高浜発電所 原子炉設置変更許可申請

蒸気発生器取替え、蒸気発生器保管庫設置及び保修
点検建屋設置に係る設置許可基準規則の適合性及び
審査会合における指摘事項の回答について

2023年6月15日実施の審査会合における指摘事項の回答

表-1 高浜3、4号機SG取替え前後の各熱抵抗比較

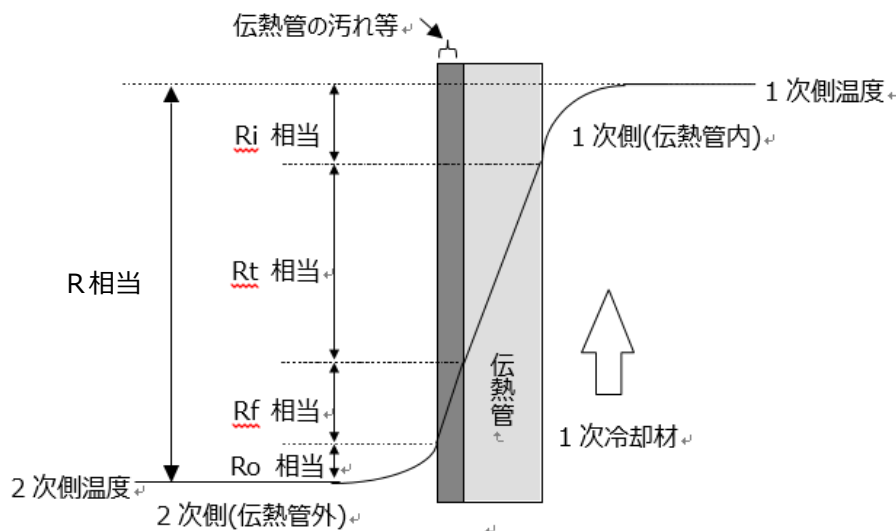
No	指摘事項の内容	回答頁
1	熱貫流率の導出に必要なパラメータについて記載を充実すること	3
2	テーパ角の変更に伴う圧損の変更について説明を充実すること	4 5
3	管支持板管穴形状の変更がどのように強度変更につながるかについて説明を充実すること	6
4	SG保管庫の保管能力について、廃棄物等の保管形態を加味しても保管可能なものかの説明を充実すること	7/4ヒアリング説明
5	本文五号のヌ.の記載について、放射性物質を取扱うことに係る考え方の説明を充実すること	7/4ヒアリング説明
6	2006年から2019年の変更に伴い、どのような傾向があるのか（風速、風向、大気安定度等）説明すること	7/4ヒアリング説明

- ・熱貫流率(U)は、3つの熱抵抗（管内熱抵抗(Ri)、伝熱管熱抵抗(Rt)、管外熱抵抗(Ro)）と、管の汚れ係数(Rf)の総和の逆数で表される。各抵抗のパラメータは表-1のとおり。
- ・伝熱管材料変更に伴う熱伝導率低下による伝熱管熱抵抗、および伝熱面積の増加（本数、長さの増）に伴う管外熱抵抗がそれぞれ増加する。
- ・伝熱能力は、伝熱面積(A)と熱貫流率(U)との積で求められ、表-2のとおり取替え前後で伝熱能力は変わらない設計としている。
